**Avis délibéré de la mission régionale d'autorité
environnementale sur le remplacement de la télécabine
d'Orelle - construction d'un parking silo -, porté par la
STOR, sur la commune d'Orelle (73)**

Avis n° 2024-ARA-AP-1659

Avis délibéré le 21 mars 2024

Figure 2: Descriptif du projet (source : dossier)

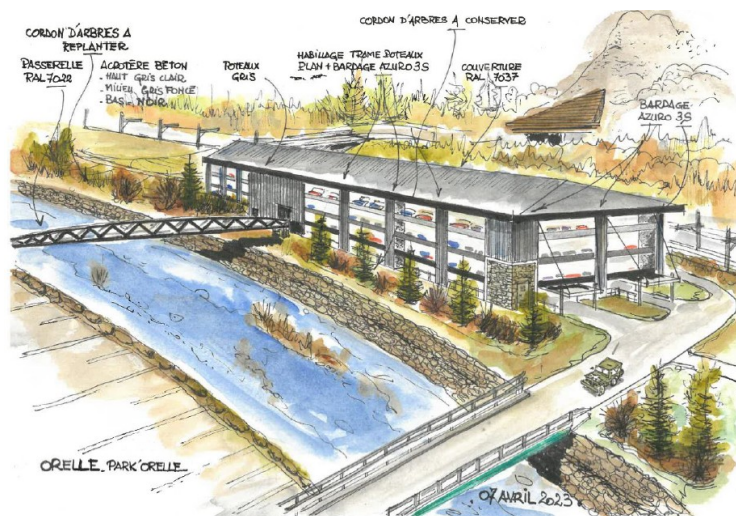
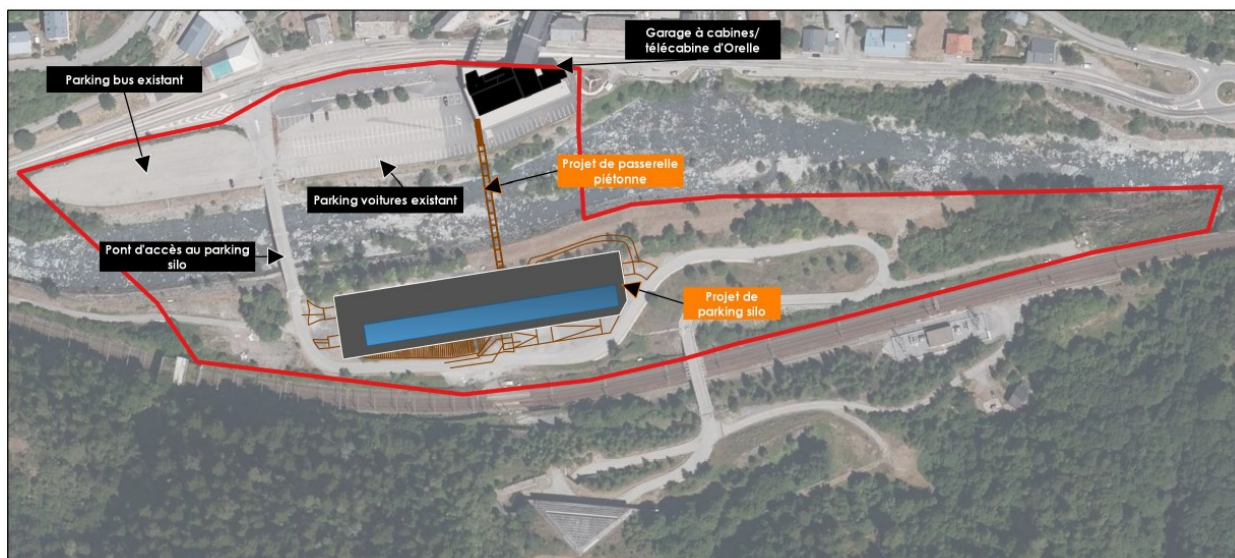
L'opération permettra de passer d'une offre totale de stationnement de 520 à 1047 places, en incluant le parking situé sur l'autre rive de l'Arc. Certaines informations du dossier portent à confusion : il est en effet, à plusieurs reprises indiqué que le nombre de places de stationnement passerait de 623 à 927 places⁵. Ces incohérences sont à corriger.

Figure 3: Fréquentation de la télécabine

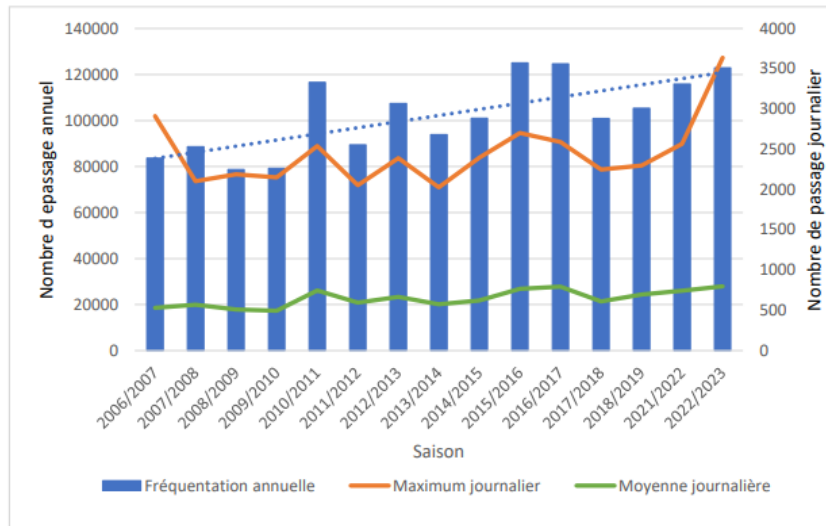
Concernant la fréquentation de la télécabine Orelle-Val Thorens, le dossier indique qu'elle est en augmentation constante depuis 2006, soit bien avant que le remplacement de la télécabine n'intervienne. Toutefois, les données fournies depuis son remplacement concernent deux saisons de ski, ce qui est faible, il s'agit des saisons 2021/2022 et 2022/2023. Des maximums journaliers, qui n'avaient jamais été atteints auparavant, ont été observés lors de l'hiver 2022/2023, avec des pics d'environ 3700 personnes (par rapport à une maximale moyenne de l'ordre de 2500), ce qui démontre l'attrait pour le nouvel équipement (cf. p101 de l'EI, et figure 3).

15 Non expliquée dans le dossier et probablement due à la fermeture pendant un an d'un tronçon de la route par suite des éboulements de la falaise de La Praz. Le dossier ne fournit pas de donnée pour l'année 2020, non représentative du fait de la pandémie.
